ANNEXE 4 - RAPPORT DE SYNTHÈSE

1 - LE DOSSIER D'ENQUÊTE

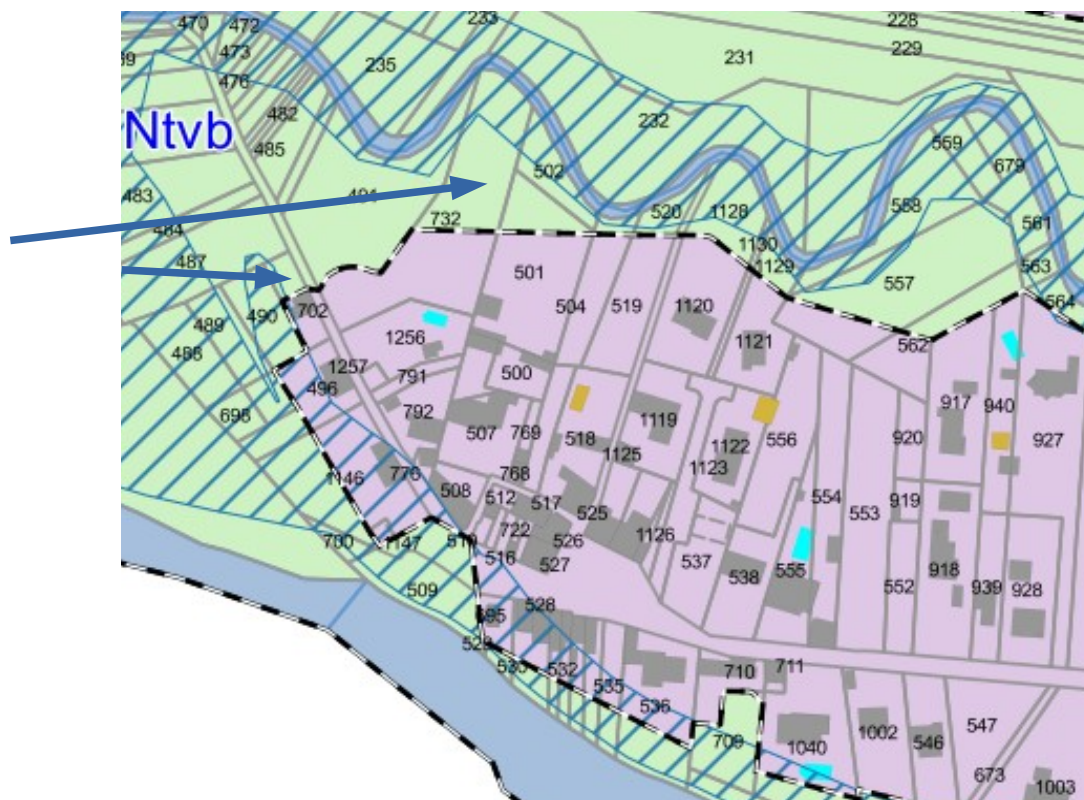
3) Demande d'intégration des parcelles 200, 199 et 173 en zone constructible, dans le but d'y réaliser, après probable partage successoral, une opération d'aménagement non précisément définie à l'heure actuelle.

Avis du CE : Ces parcelles se situent pour partie en zone UA ou à sa limite. Sur la parcelle 199 se trouve un bâtiment classé « élément de patrimoine à protéger ». Le solde de ces parcelles a été classé Ntvb, secteur naturel à forte valeur paysagère, patrimoniale ou écologique, du fait de leur proximité avec la rivière Ariège. Par ailleurs les fonds de propriété sont grevés de la servitude risque naturel PM1, zone inondable. Je valide la position du maître d'ouvrage pour donner plus de cohérence à la limite de zone et toujours dans l'objectif du respect des règles de limitation de consommation des ENAF

Position du Maître d'Ouvrage : Pas d'ajout de parcelles sur ces zones à forts enjeux environnementaux et inondables. De plus, il est nécessaire de réduire la zone constructible afin de suivre les limites parcellaires strictes, à l'instar des limites du zonage du

PLU en vigueur actuellement. Retouches effectuées sur les parcelles 173 et 200

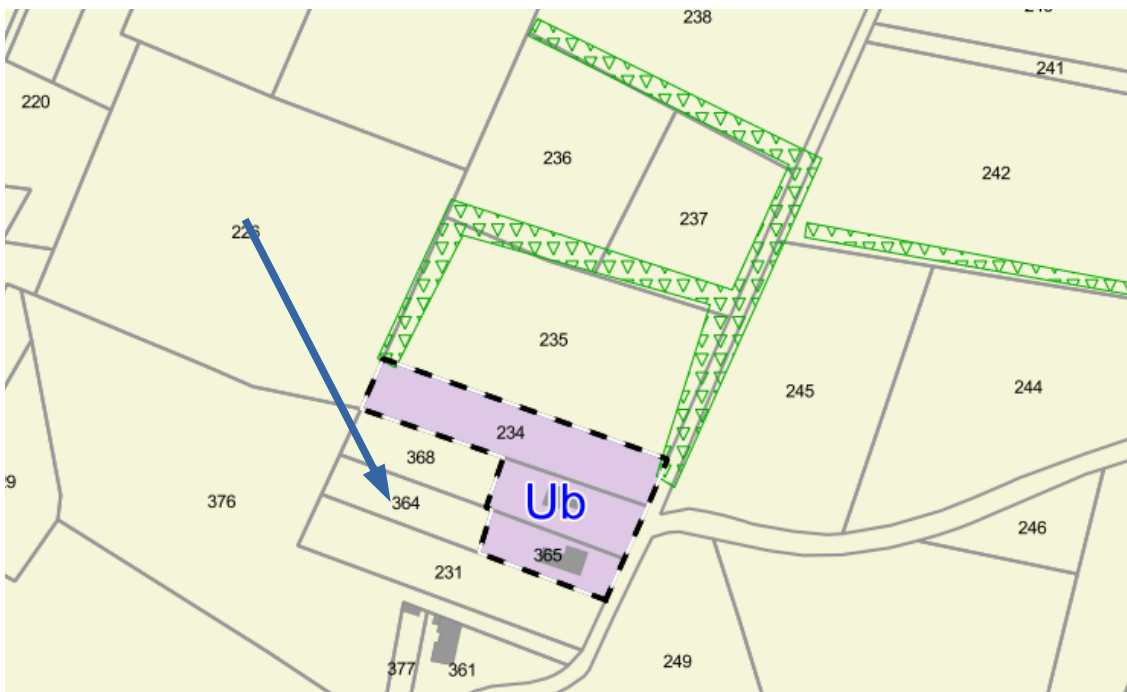
5) Demande d'intégration des parcelles B 833, 832, 825 et 824 (environ 1000 m²) en zone constructible au moins pour un projet de garage tel que possible aujourd'hui dans les conditions édictées par le PLU et le PPR. Les parcelles sont aujourd'hui en zone UB

Avis du CE : Ces parcelles se situent en zone Ntvb et en zone à risque (PPR de 2011) du fait de leur situation entre la rivière Ariège et le ruisseau du Massacre. Elles sont aujourd'hui libres de toute construction. Le règlement de la

zone Ntvb n'autorise que des annexes et extensions, ce qui sous-entend qu'un bâtiment principal doit préexister.
Les parcelles sont actuellement en zone UB, mais considérant les enjeux, il m'apparaît que leur classement en zone Ntvb est justifié.

Position du Maître d'Ouvrage : Pas de possibilité supplémentaire compte tenu du caractère inondable de la zone.

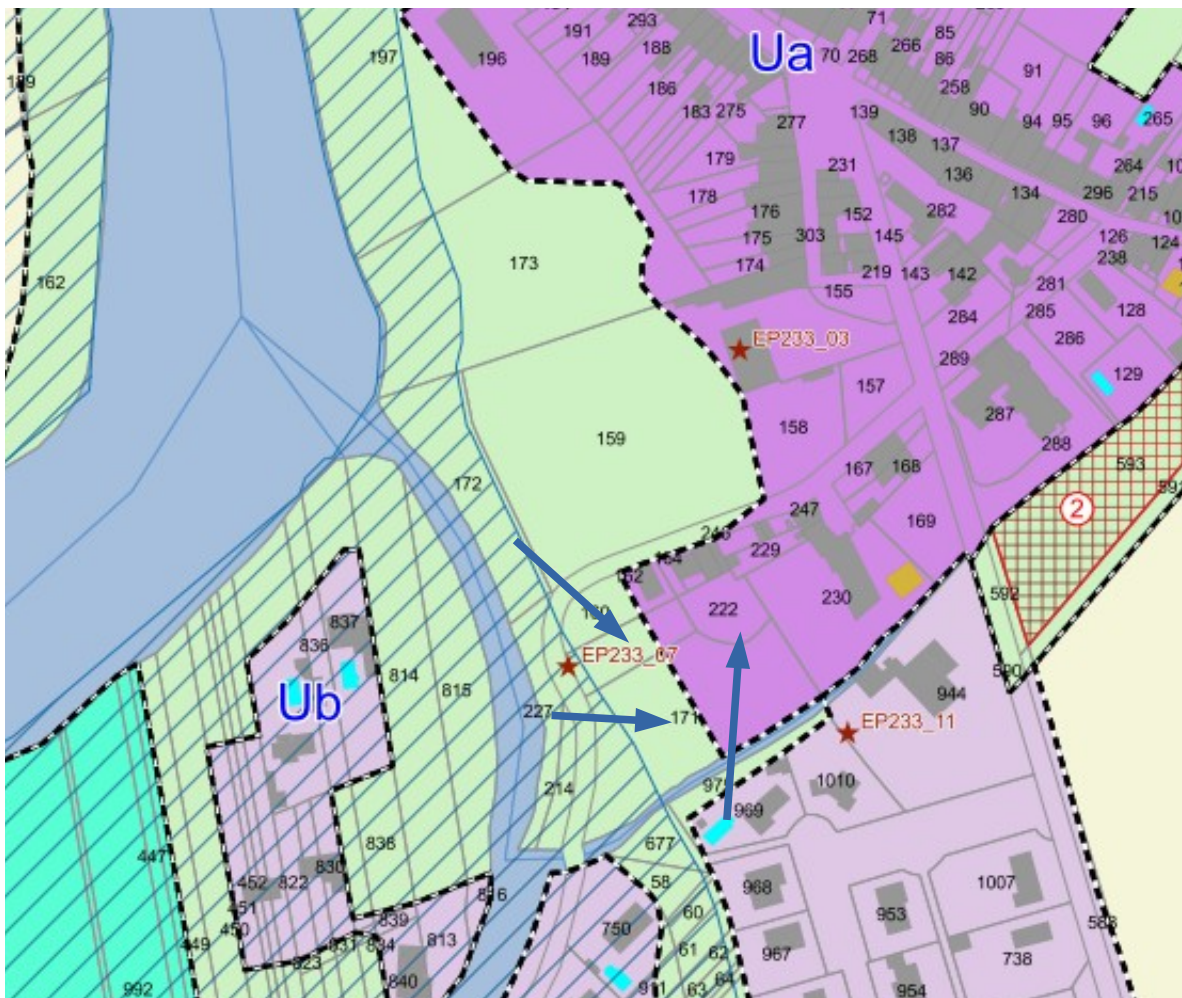
- le déclassement des parcelles D 161, 171 et 222 de la zone UA vers la zone Ntvp. Les propriétaires ayant un projet de création d'une zone pavillonnaire
- le déclassement des parcelles C 3 à 7, C 112, 113, 118, 120, 121, 123, 126 et 128 à la Vernière de la zone UA en zone N
- le déclassement des parcelles A 206 à 212 de Verliac en zone N

Position du Maître d'Ouvrage : L'évaluation environnementale a préconisé de retirer ces secteurs pour maintenir une bande en Ntvb le long du ruisseau du bourg.

Il peut être envisagé d'étendre sur une partie des parcelles 171 et 161, en dehors de la zone inondable, et pour aller dans le sens de favoriser l'accueil de nouvelles population au plus près du village.

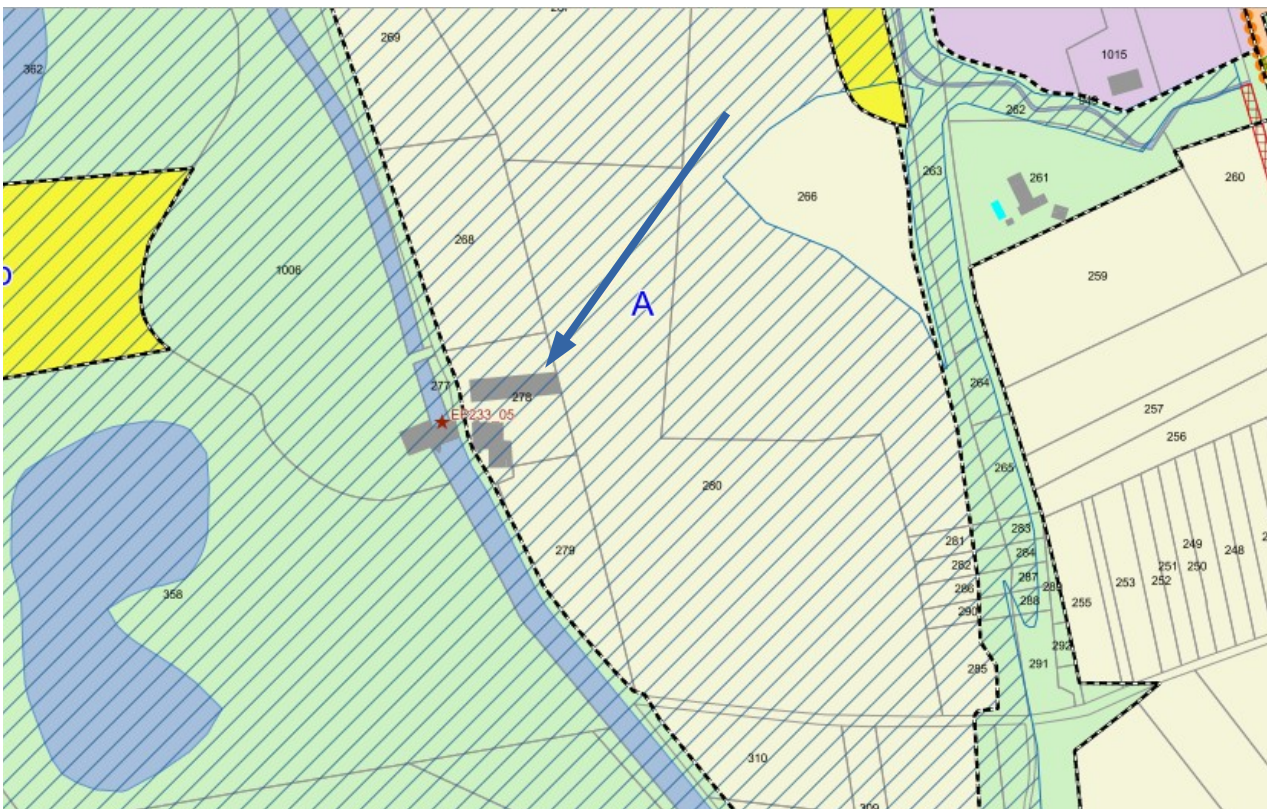
La présence d'un élément du patrimoine en contrebas et d'inondations constatées par le ruisseau du bourg devra être pris en compte dans la délimitation éventuelle de cette zone constructible.

Avis du CE : Je valide la proposition du Maître d'Ouvrage. Les parcelles 160, 161 et 173 seront intégrées à la zone UA, jusqu'à la limite de la zone à risque.

Les parcelles de la Vernière sont intégrées très justement à la zone A, il s'agit de leur vocation. Elles sont de plus identifiées à risque inondation par le PPR opposable.

La zone UB de Verliac, se verra réduite, à l'identique des autres zones de ce type au périmètre strict bâti, voire reclassée en zone A, pour répondre aux objectifs supérieurs.

Pour les parcelles de la Vernière et Verliac, elles seront laissées en l'état de zone agricole car c'est leur vocation première (cultivées et en friche) et le caractère inondable ne permet pas autre chose.

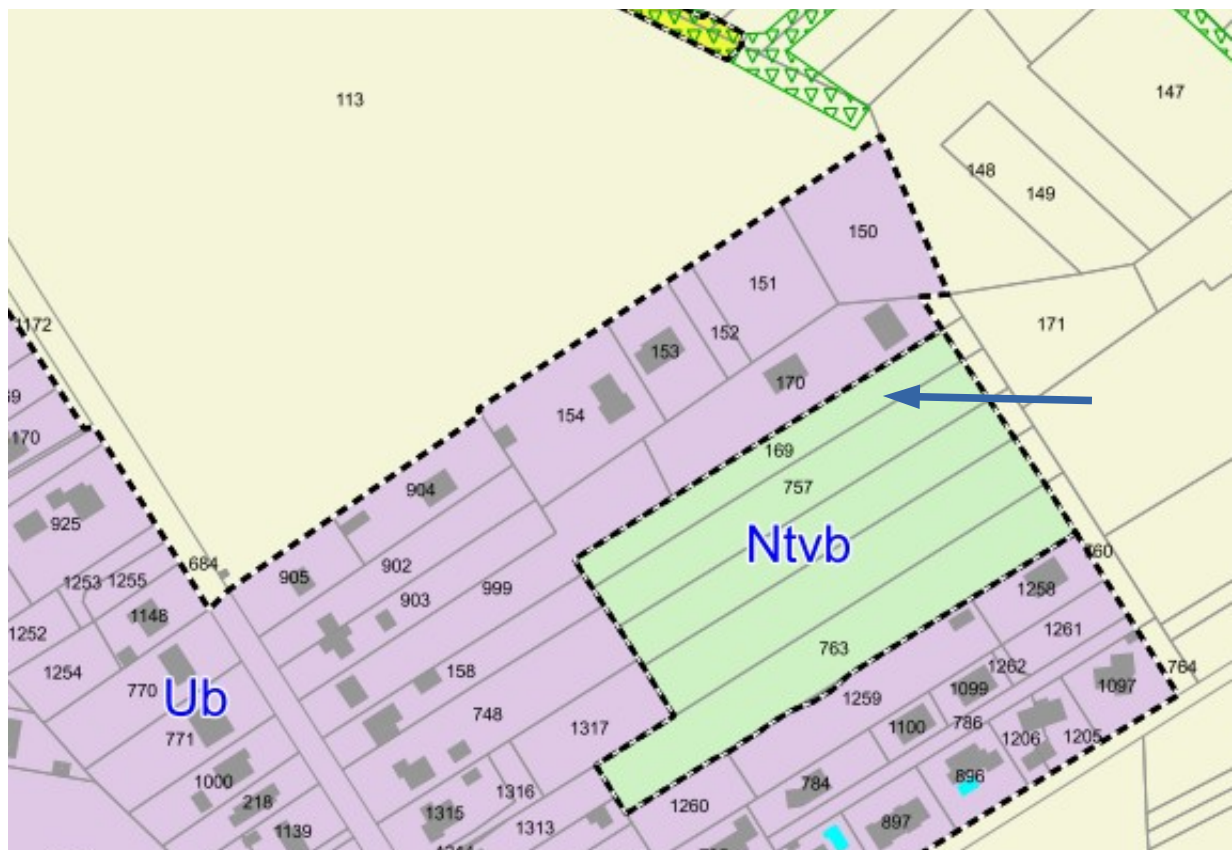
9) Questionnement sur le règlement en regard des possibilités de création de logements destinés à la résidence principale, voire locations touristiques dans une bâtisse ancienne située parcelle 278 près du moulin, en zone A.

Avis du CE : Il serait opportun de répertorier ce bâtiment dans la liste des changements de destinations pouvant être autorisés.

Position du Maître d'Ouvrage : Ce changement de destination est possible et sera retenu et identifié sur le zonage, sous réserve d'une photo et d'un descriptif pour élaborer la fiche additionnelle avant l'approbation

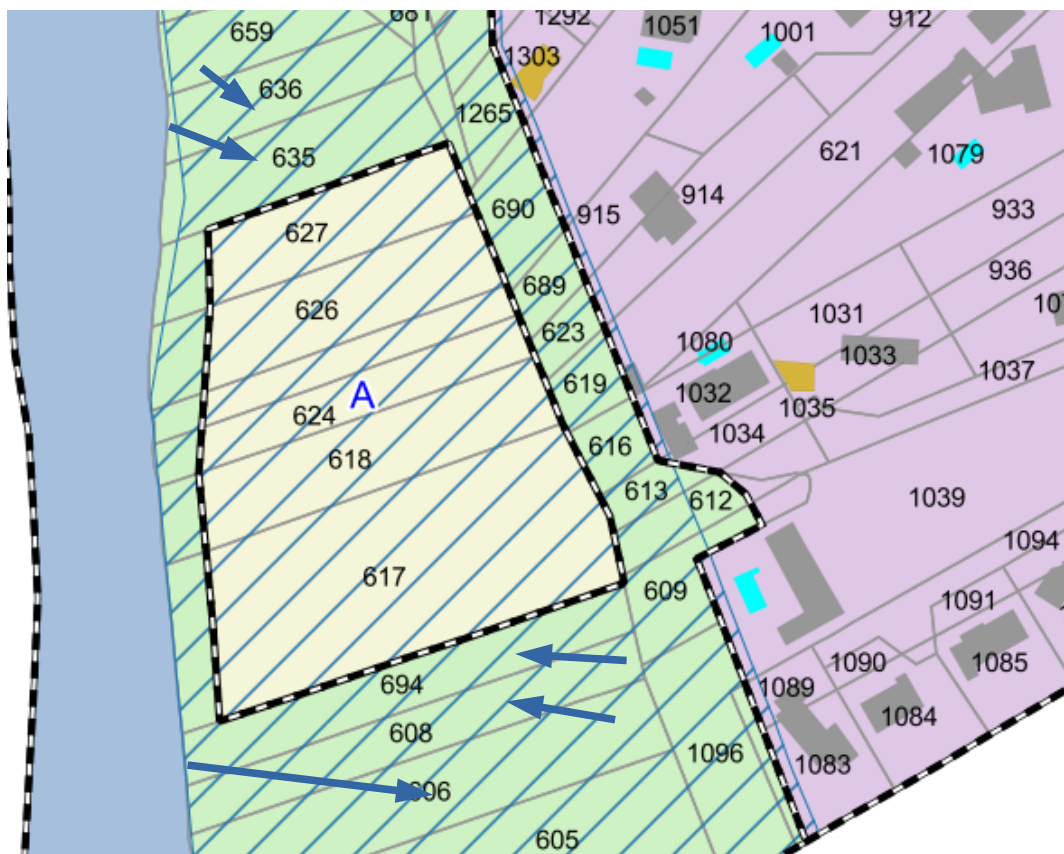
10) Demande d'inclusion de la parcelle 169 à la zone UB pour permettre agrandissement du bâti existant et créer une annexe avec piscine. La parcelle en cause fait partie intégrante du jardin de la maison.

Avis du CE : La position du Maître d'Ouvrage est validée.

Position du Maître d'Ouvrage : Le secteur est positionné en Ntvb, compte tenu de l'expertise environnementale. Il sera maintenu comme tel.

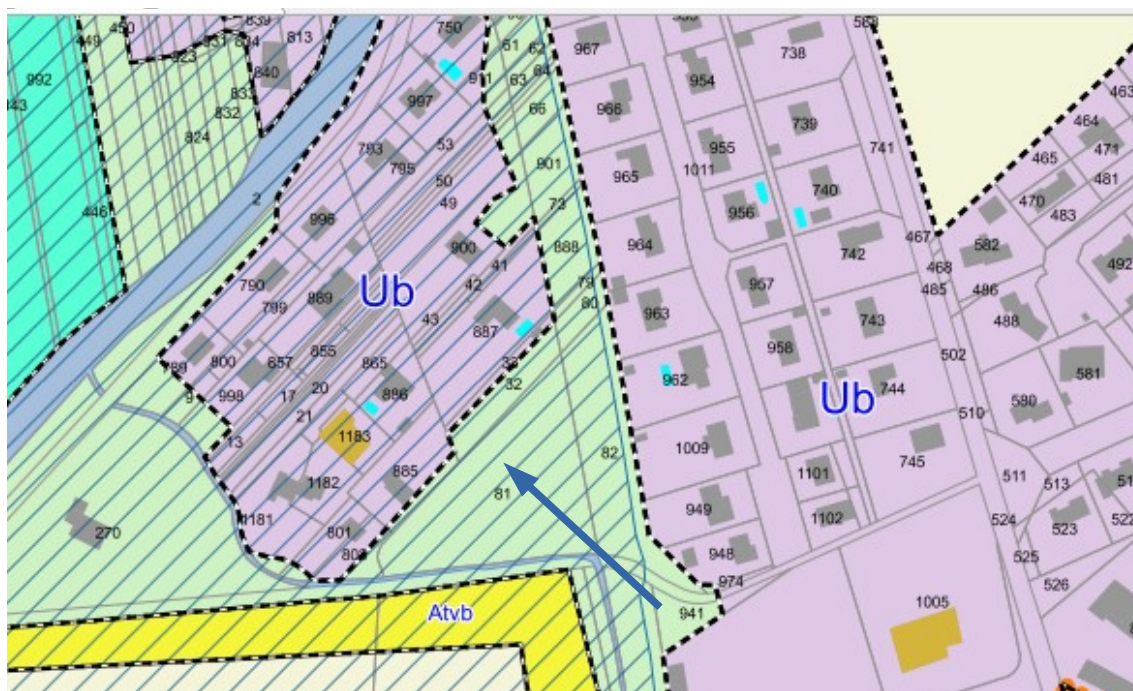
11) Requête concernant l'intégration en zone A de l'ensemble des parcelles exploitées aujourd'hui en maraîchage bio. La demande consiste à rajouter à la zone A initialement définie, les parcelles 636, 635, 606 et 605

Avis du CE : La requête me semble tout à fait justifiée. Par ailleurs les parcelles 608 et 694 intercalées entre les parcelles du requérant bien que non exploitées aujourd'hui, devraient, vu leur situation, être aussi intégrées à la zone A

Position du Maître d'Ouvrage : Les parcelles 635, 636, 606 et 605 seront identifiées en zone A pour permettre l'exploitation effective en maraîchage, dans l'esprit des attendus du PADD concernant la résilience face au changement climatique
